# Notas de la versión 53 del firmware de Shearwater Petrel 1 y 2, Perdix, Perdix AI y NERD 2

## VERSIÓN 53 21/FEB/2018

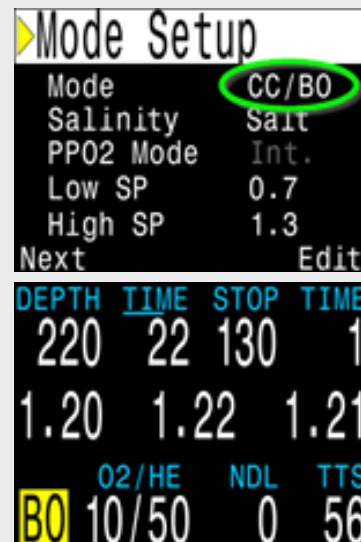
**CAMBIO** El modo OC/CC ahora se denomina CC/BO; BO significa bailout (auxiliar).

El objetivo de este cambio es dejar en claro que el modo OC/CC no fue diseñado para su uso en inmersiones exclusivamente con circuito abierto. Si se usa el modo OC/CC en inmersiones de circuito abierto, no se obtiene el mejor funcionamiento de la computadora. Este cambio sirve para aclarar que el modo CC/BO es para inmersiones con circuito cerrado, con un circuito abierto auxiliar.

El modo OC/CC ahora se llama CC/BO para que su función sea más clara.

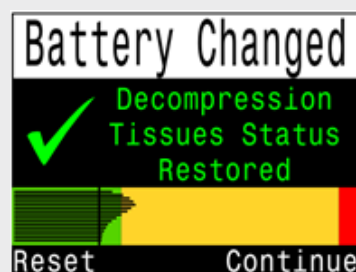
Después de cambiar la batería, se muestra la carga actual de los tejidos saturados en la pantalla Tissues Restored (Tejidos restaurados).

Las barras de los tejidos ahora se muestran en la pantalla Tissues Restored (Tejidos restaurados).

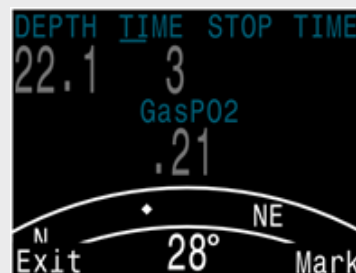
El menú para marcar un rumbo con la brújula cambió de ubicación para que tenga que presionar menos veces los botones. Además, ahora puede ver la brújula mientras marca el rumbo. Funcionamiento: en la pantalla de la brújula, presione el botón izquierdo una vez para que aparezca el menú Exit/Mark (Salir/Marcar). Presione el botón derecho para marcar el rumbo y el izquierdo para regresar a la pantalla principal. Anteriormente, era necesario navegar hasta los menús normales para marcar el rumbo en la brújula.

Para marcar un rumbo en la brújula, ahora hay que presionar los botones menos veces.

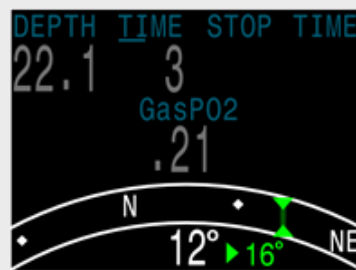
Cuando se marca un rumbo, la pantalla ahora muestra el ángulo de desviación entre el rumbo actual y el rumbo marcado. Esto es útil cuando bucea siguiendo un patrón. Por ejemplo, para un patrón de cuadrado es necesario hacer giros en intervalos de 90°, mientras que para un patrón de triángulo es necesario hacer giros en intervalos de 120°.

Ahora se muestra la desviación entre el rumbo actual y el marcado (en este ejemplo, 16°).

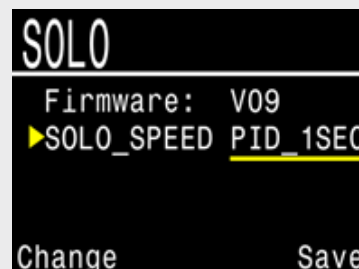
**NUEVO** Nueva opción de brillo Cave (Cuevas). Esta opción es incluso más tenue que Low (Bajo) y es ideal para entornos muy oscuros, como las cuevas.

El brillo para cuevas es muy tenue y, por lo tanto, ideal para entornos oscuros, como cuevas.

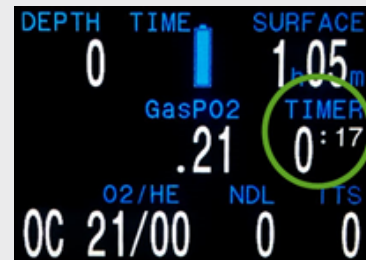
Se agregó una minibrújula como información opcional en la fila central.

Se muestra el valor numérico (acimut) actual de la brújula en el menú Mark Heading (Marcar rumbo).
